Mémoire en réponse à l'Avis de l'Autorité Environnementale

PARC EOLIEN DE TROYE D'ARIEGE

Ce document a pour objectif d'apporter des compléments et des remarques à l'avis de l'autorité environnementale émis le 03 Avril 2015 et transmis à la société RAZ Energie 6 le 8 avril 2015.

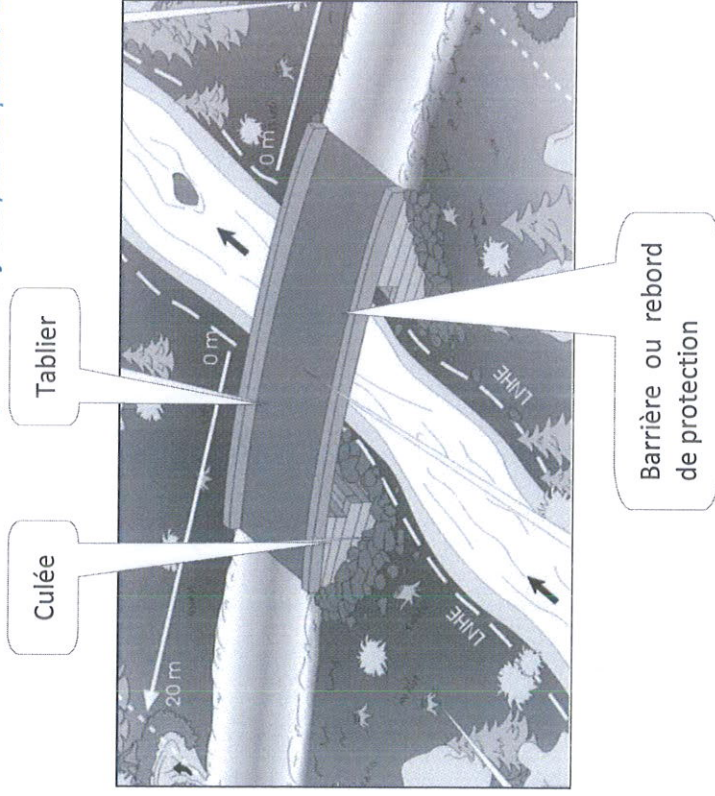
- L'Autorité environnementale observe que la création d'une piste entre la route départementale RD625 et les aérogénérateurs nécessitera la traversée du ruisseau du Countirou, corridor écologique de la sous-trame « milieu aquatique » d'intérêt patrimonial identifié par le SRCE Midi-Pyrénées, et impliquera la création d'un ouvrage de franchissement non pris en compte par l'étude d'impact.

REPONSE : L'objet unique de cette analyse est le franchissement du Countirou, seul point d'accès possible au site de Sarraute. Actuellement, un pont ancien permet ce franchissement. La sinuosité de la route actuelle, avant et après le pont, la présence d'arbres âgés que nous avons voulu épargner, l'é étroitesse du pont et sa solidité relative nous ont amenés, en collaboration avec les propriétaires des terrains concernés et la Municipalité, au terme de plusieurs réunions à ce sujet, à la décision de construire un nouveau pont, à proximité du pont existant. L'ancien pont restera en place et sera aménagé en voie piétonnière, l'ancienne route étant détruite et rendue à la culture.

On peut trouver légitime d'avoir des éléments descriptifs quant à la nature de ces travaux et de ce pont. Mais, la construction de ce type d'ouvrage relève d'une procédure différente et n'est pas concernée par l'autorisation d'exploiter en ICPE.

Cela relève de la procédure de déclaration de travaux, dans le cadre de « la loi sur l'eau ». Ce dossier sera déposé et soumis aux autorités compétentes plus tard, avant le commencement des travaux.

Ce document présente, page 2, vues depuis Montségur, les éoliennes en situation. On voit d'emblée que les éoliennes sont à peine visibles. Nous avons donc fait un agrandissement de la zone concernée afin de faire apparaître le parc éolien.

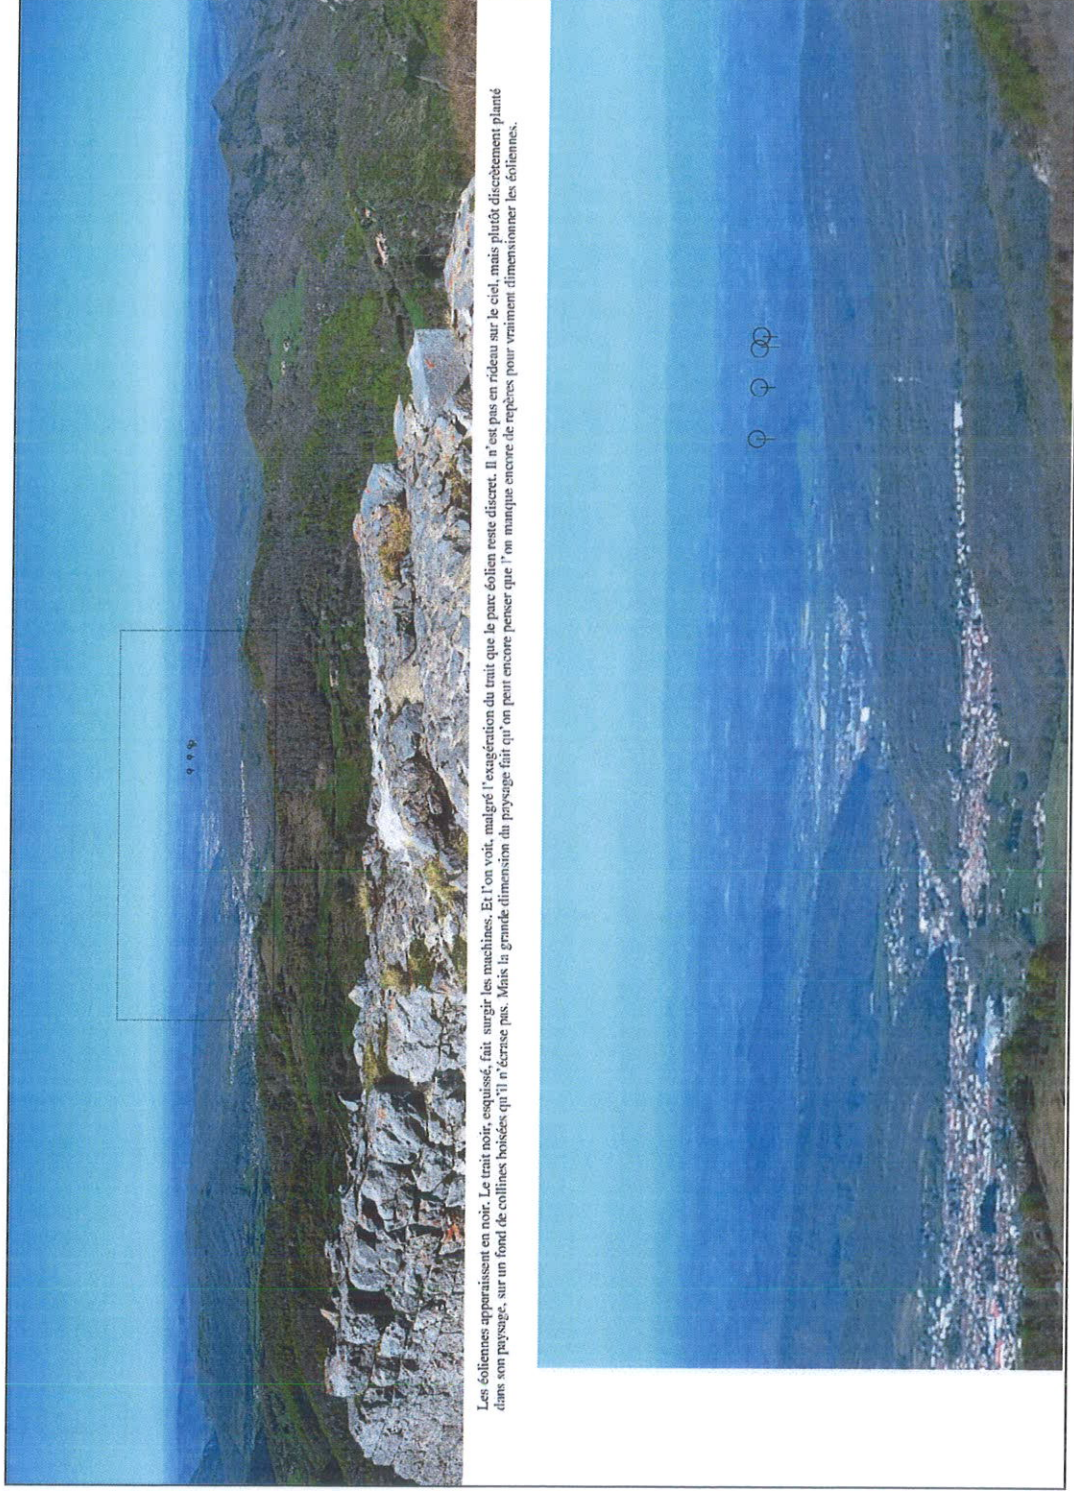
Au plan paysager, l’Autorité environnementale observe que le projet induira une modification notable du « paysage proche » et du « grand paysage » de ce secteur géographique, et sera la source d’une modification importante de la toile de fonds de plusieurs éléments architecturaux et paysagers d’intérêt patrimonial, en particulier le château de Montségur.
